東海第二発電所
新規制基準への適合性に係る
主な変更点について

平成30年4月27日
日本原子力発電株式会社

説明項目

3 原子炉スクラム時にATWSが発生した場合におけるSLC注入手順の追加

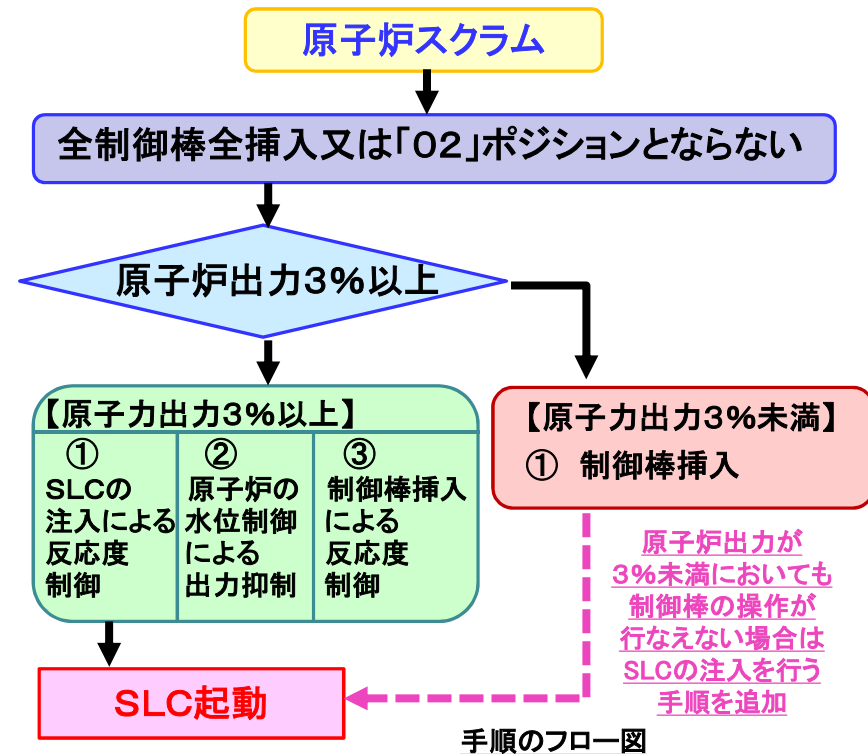
原子炉スクラム時にATWSが発生した際の、原子炉出力が3%未満の場合における原子炉を未臨界とする操作について、以下のように変更した。

原子炉の状態		ATWS発生(全制御棒全挿入又は「02」ポジションとならない)
原子炉出力 3%以上	—	以下の操作を行い原子炉を未臨界とする ➤「SLCの注入」、➤「原子炉水位を制御」、➤「制御棒を挿入」
原子炉出力 3%未満	変更前	制御棒挿入により原子炉を未臨界とする
	変更後	制御棒挿入により原子炉を未臨界とする ← 制御棒操作が行えない場合はSLC注入

原子炉出力3%未満では、原子炉の出力が小さく緊急性を有していないことから、制御棒を挿入する手順としていたが、制御棒操作手段を実施しても、制御棒が挿入できない場合を考慮してSLCを注入する手段を追加した。

原子炉出力3%未満であれば、原子炉出力は小さく、原子炉及び格納容器に与える影響も少なく、緊急性はあまりないことから、原子炉の反応度制御に即応性のある制御棒操作を優先して実施し、制御棒の挿入ができない場合にはSLCを注入し原子炉を未臨界にする。

現場手動操作による原子炉隔離時冷却系起動(排水処理) 概要図

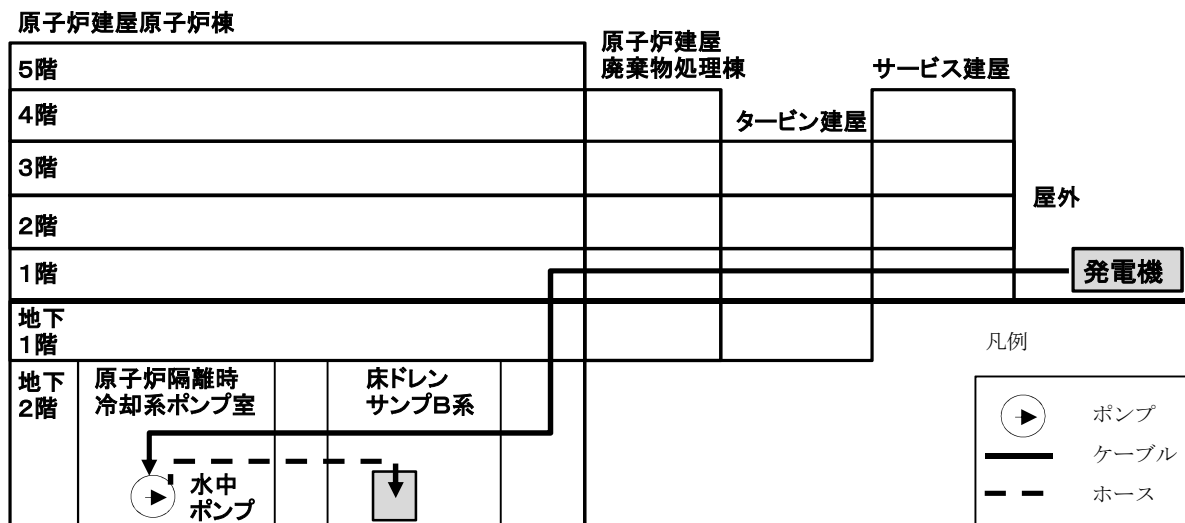
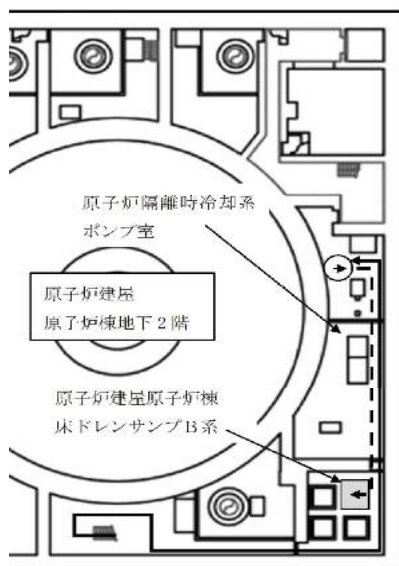
全交流動力電源喪失に伴う直流電源系喪失時において要求される現場での人力によるRCIC等の起動操作として、原子炉隔離時冷却系と同等の効果を有する高圧代替注水系(常設高圧代替注入系ポンプ)での冷却を発電用原子炉の冷却手段としてきたが、更なる信頼性向上のため、原子炉隔離時冷却系の現場手動起動の手順を追加した。

高圧代替注水系(常設高圧代替注入系ポンプ)は、原子炉隔離時冷却系と同等の機能を有しており、現場操作の容易性及び補機類を要しないことから高圧代替注水系の現場手動起動を手段として選定した。

高圧代替注水系の現場手動起動ができないことを考慮し、原子炉隔離時冷却系での現場手動起動操作は原子炉注水手段を拡充させることができることから、手段として追加する。但し、原子炉隔離時冷却系での現場起動操作は、補機類が無いことによる排水作業や現場の操作者の作業安全を考慮する必要があること等のデメリットがあることから、手段としては高圧代替注水系の現場手動起動を優先する。

非常用逃がし安全弁駆動系の概要(A系の例)

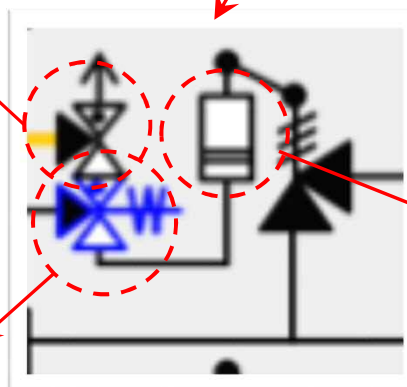
○ 東海第二では、SRVの作動に必要なアキュムレータ及び非常用窒素供給系の供給圧力が喪失した場合を想定したSA設備として、非常用逃がし安全弁駆動系をSRV(逃がし弁機能)4個に対して設置する。非常用逃がし安全弁駆動系は、電磁弁の排気側から直接窒素を供給してSRV(逃がし弁機能)を作動することで、電磁弁を動作させることなくSRV(逃がし弁機能)を開保持することができる。

○ 電磁弁によるSRV(自動減圧機能)動作が期待できない200℃、2Pdの環境下においても、非常用逃がし安全弁駆動系を用いたSRV開保持が可能であることを確認した。

- ・ 非常用逃がし安全弁駆動系の原子炉格納容器内に設置する三方弁のシール部は、全て無機物(膨張黒鉛シート)であり、SA時の環境影響を受けることなくシール性能を維持することが可能。
- ・ 非常用逃がし安全弁駆動系に接続するSRV(逃がし弁機能)シリンダーピストンの摺動部以外のシール材は、耐環境性に優れた改良型EPDM材へ変更。
- ・ 非常用逃がし安全弁駆動系に接続するSRV(逃がし弁機能)電磁弁の摺動部以外のシール材は、改良型EPDM材へ変更。非常用逃がし安全弁駆動系使用時に電磁弁内で窒素流路となるバウンダリは改良型EPDM材によりシールされる。
- ・ 改良型EPDM材は200℃、2Pdの環境下でもシール性能を維持できることを、圧縮永久ひずみ試験等により確認した。

6. 東海第二発電所 電源系統の構成について

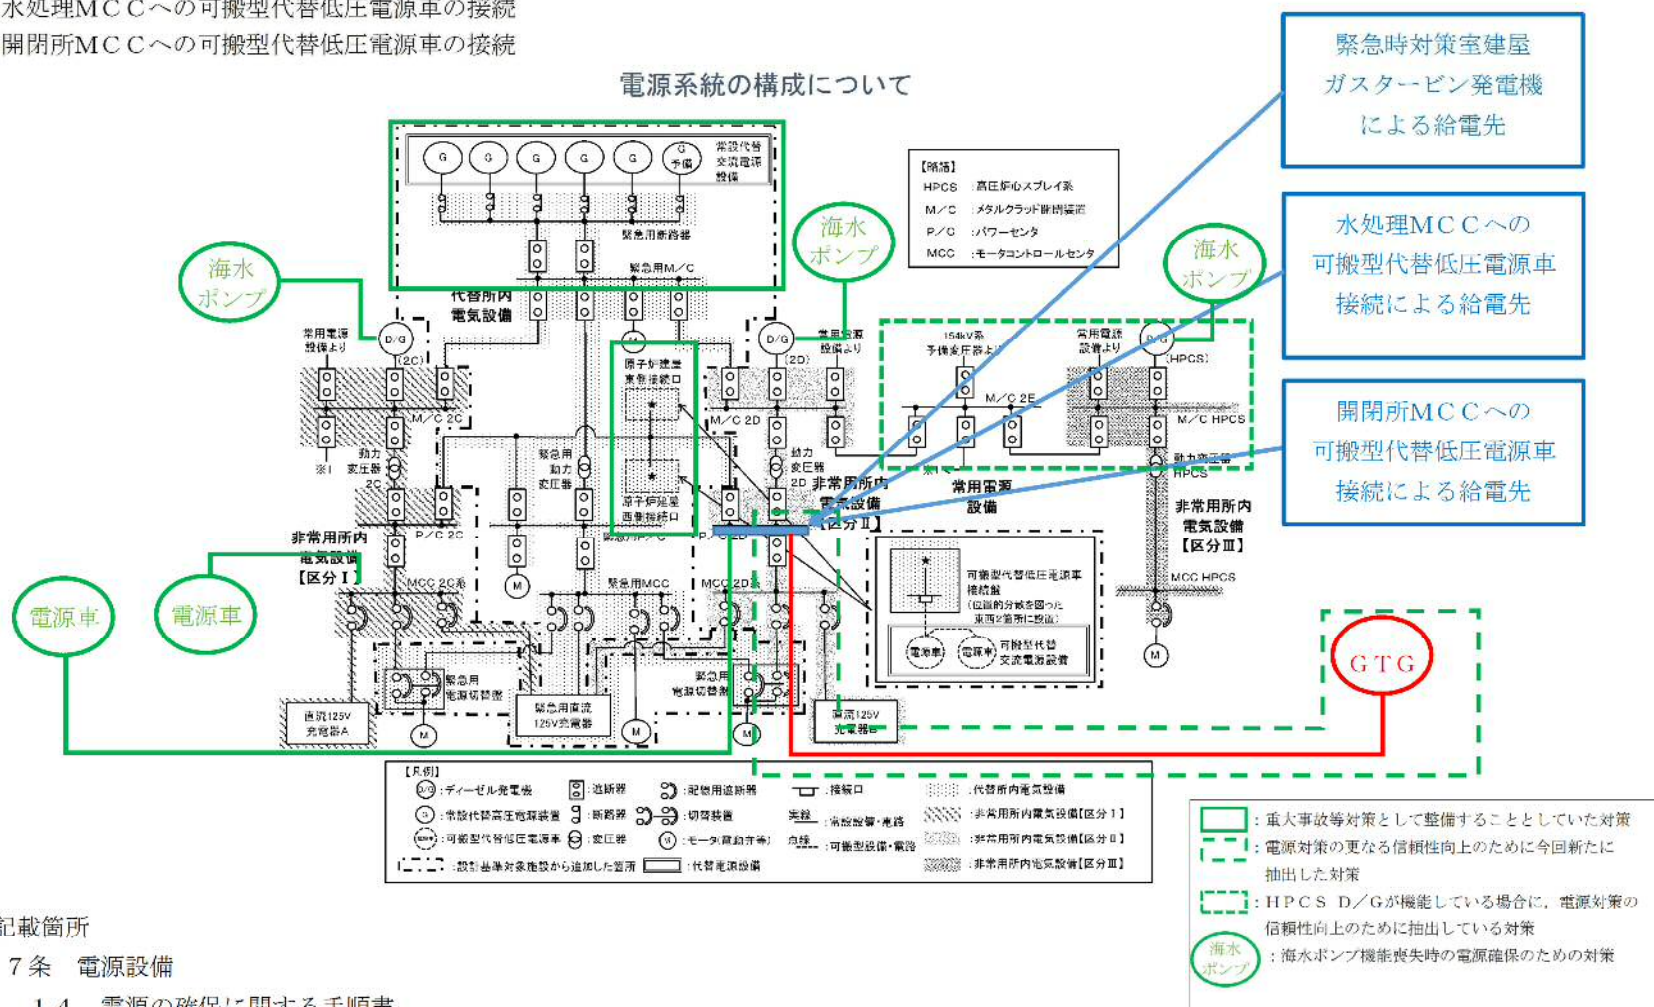
東海第二発電所は単独号機であることを考慮し、代替電源設備について信頼性の高い設計をしているが、既設の緊急時対策室建屋ガスタービン発電機等を新たに自主対策設備に加え、電源供給の多様性を確保することにより、更なる信頼性の向上を図ることとした。

- ・既設の緊急時対策室建屋ガスタービン発電機を用いた代替交流電源設備
- ・水処理MCCへの可搬型代替低圧電源車の接続
- ・開閉所MCCへの可搬型代替低圧電源車の接続
